SOPRINTENDENZA SPECIALE PER IL PIANO NAZIONALE
DI RIPRESA E RESILIENZA

Oggetto: [ID: 7835] Procedura per il rilascio del Provvedimento di VIA PNIEC-PNRR nell'ambito del provvedimento unico in materia ambientale ai sensi dell'art.27 del D.Lgs. 152/2016 e ss.mm.ii., relativa al Progetto per la realizzazione di un impianto agrovoltaiico di potenza nominale di 41,12 MW, denominato "Villalba", da ubicarsi nel territorio di Villalba (CL) e le relative opere di connessione anche nel comune di Marianopoli (CL).

Proponente: THEIA S.r.l.

Parere tecnico-istruttorio

Fig. 3 – Stralcio elaborato - RE06-TAV.6-
Compatibilità Paesaggistica BeniPaesaggistici

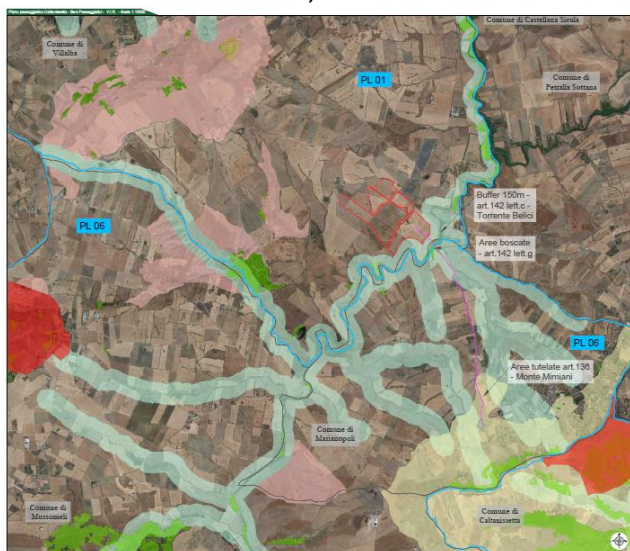
CONSIDERATO che **le opere di progetto interessano nello specifico i seguenti beni paesaggistici** tutelati ai sensi del D.Lgs. 42/2004:

- Monte Mimiani e territorio circostante. Comune di Marianopoli – GURS 09/01/2004 – interferito dal cavidotto e posto ad una distanza di Km 2,00 dalla area d’impianto in direzione sud;

- 3.1) lett c):** “*i fiumi, i torrenti, i corsi d’acqua iscritti negli elenchi previsti dal testo unico delle disposizioni di legge sulle acque ed impianti elettrici, approvato con regio decreto 11 dicembre 1933, n. 1775, e le relative sponde o piedi degli argini per una fascia di 150 metri ciascuna;*”: interferenze:

- Torrente Belici - posto in aderenza all’area d’impianto lato sud;
 - Torrente Belici - interferito dal passaggio del cavidotto;
 - Vallone Sciarazze - interferito dal passaggio del cavidotto;

- area boscata torrente Belici – comune di Villalba e Marianopoli – posta ad una distanza di 90 mt. dall’area d’impianto in direzione sud;
 - area boscata torrente Belici– comune di Villalba e Marianopoli – interferito dal cavidotto;

Fig. 4 – Stralcio elaborato - RE06-TAV.7-
Compatibilità Paesaggistica componenti di
paesaggio

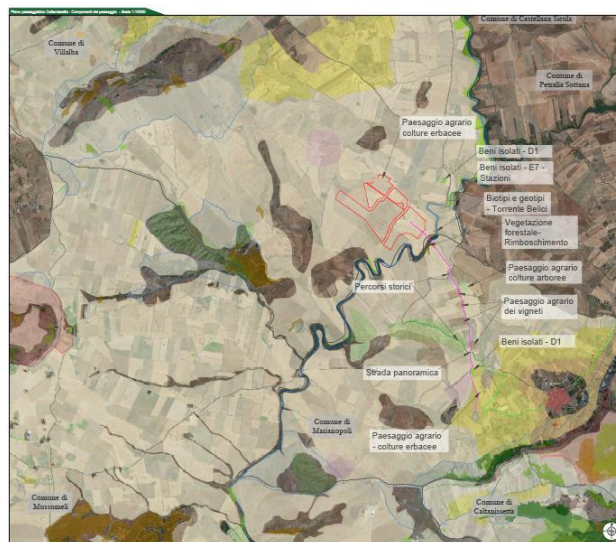
CONSIDERATO E VALUTATO che le opere di progetto interferiscono con differenti *"contesti"* tutelati dal Piano Paesaggistico della provincia di Caltanissetta con specifiche prescrizioni orientate alla tutela e valorizzazione del patrimonio paesaggistico (NTA artt. 21 –26), di cui di seguito si riportano quelle pertinenti per ogni contesto con riferimento alle opere interferenti:

CONSIDERATO E VALUTATO che, con riferimento **agli aspetti paesaggistici**, secondo quanto individuato nelle Norme per Componenti – Sistema Antropico - Sottosistema insediativo agli artt. 17 – 18 delle N.T.A. *Beni Isolati - viabilità Storica*, sono emerse le seguenti interferenze:

- “*Masseria di Gesu*” classe D1 (N.16) comune di Villalba – Azienda agricola posta ad una distanza di mt. 500 dall’area d’impianto in direzione sud - ovest;
- “*Stazione di Marianopoli*” classe E7 (N.643) comune di Marianopoli – posta ad una distanza di mt. 400 dall’area d’impianto in direzione ovest;
- *percorso storico*:
regia Trazzera n. 88 – in parte coincidente con la SS 12 Catanese- interferita dal passaggio del cavidotto

Fig. 7 – Stralcio da elaborato RE-06 TAV. 13

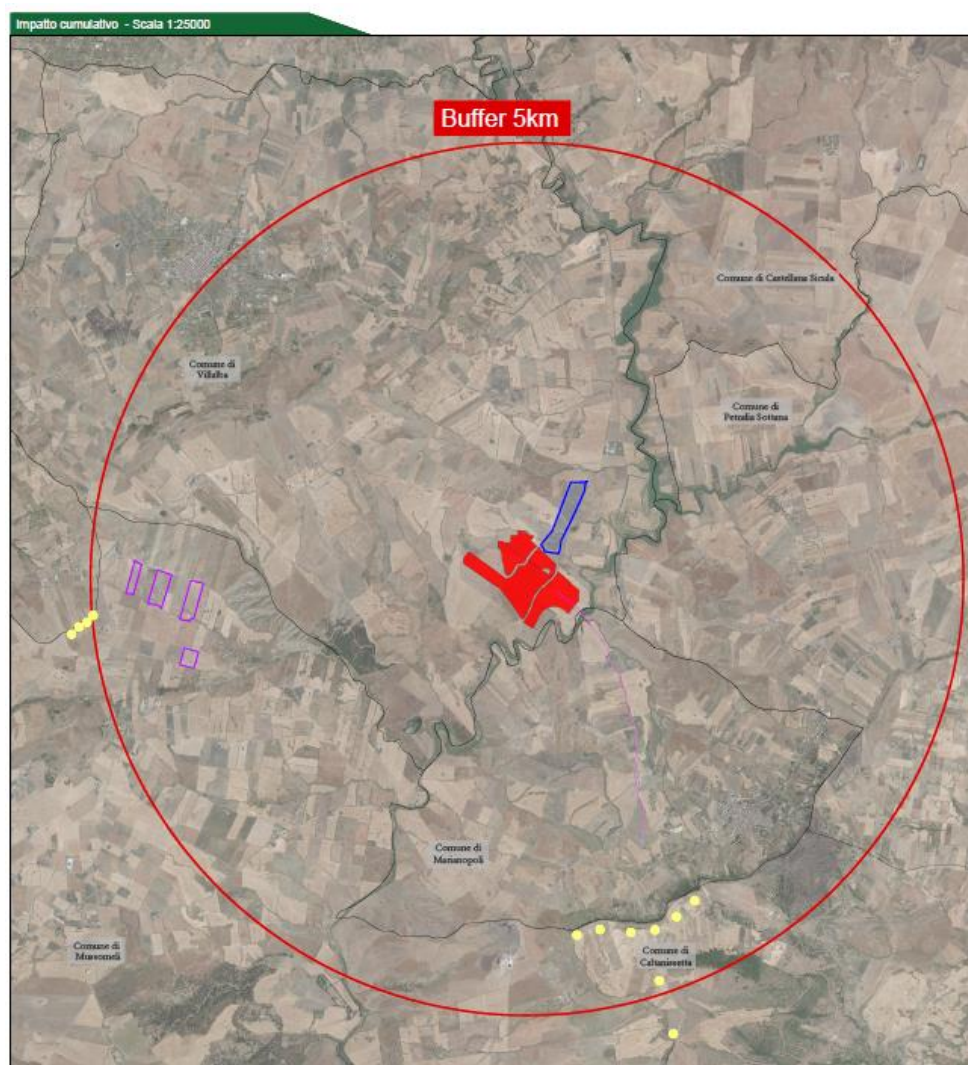
CONSIDERATO che, in relazione all’impatto cumulativo, nell’area di raggio pari a 5 km dall’impianto si trova un impianto fotovoltaico ed un impianto eolico e sono in corso di autorizzazione 4 campi fotovoltaici, come rappresentato nella figura sottostante;

Fig. 5 – Stralcio elaborato - RE06-TAV.12.2-Studio di intervisibilità da punti render

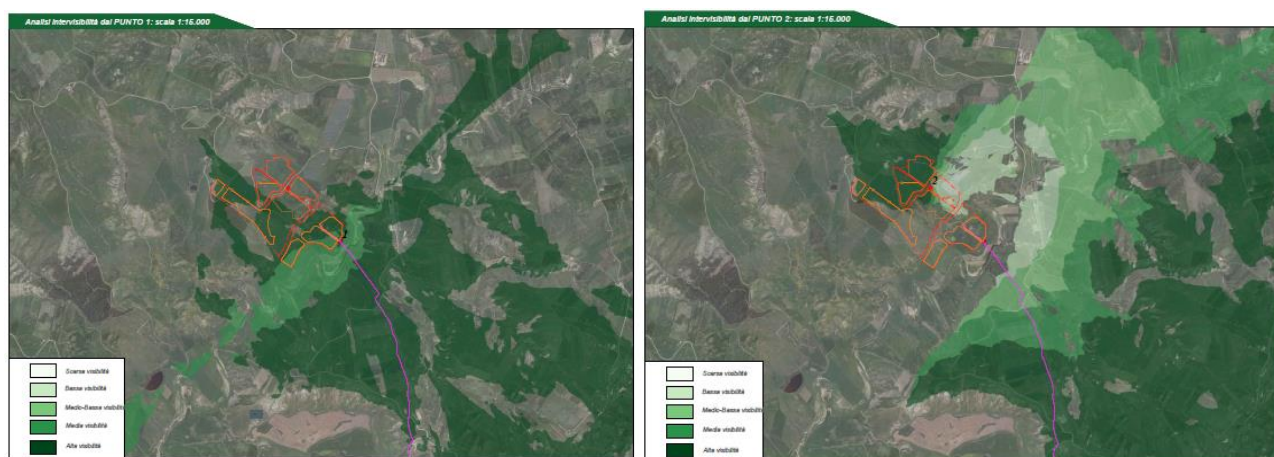
CONSIDERATO che l'impianto in oggetto risulterebbe, per la morfologia dei luoghi, visibile da siti individuati dal Piano Paesaggistico presenti nell'area circostante;

RITENUTO che la scelta delle opere di mitigazione costituite dall'uso esclusivo del Fico d'india non sembra seguire criteri di inserimento paesaggistico, non prendendo in considerazione la vegetazione autoctona presente e la diversità del territorio in cui si inserisce l'impianto, e che con tale scelta le opere di mitigazione sarebbero essenzialmente destinate a un mascheramento rispetto a viste ravvicinate (cfr. fotoinserimenti di progetto), non costituendo, invece, un efficace sistema di mitigazione nelle viste a distanza;
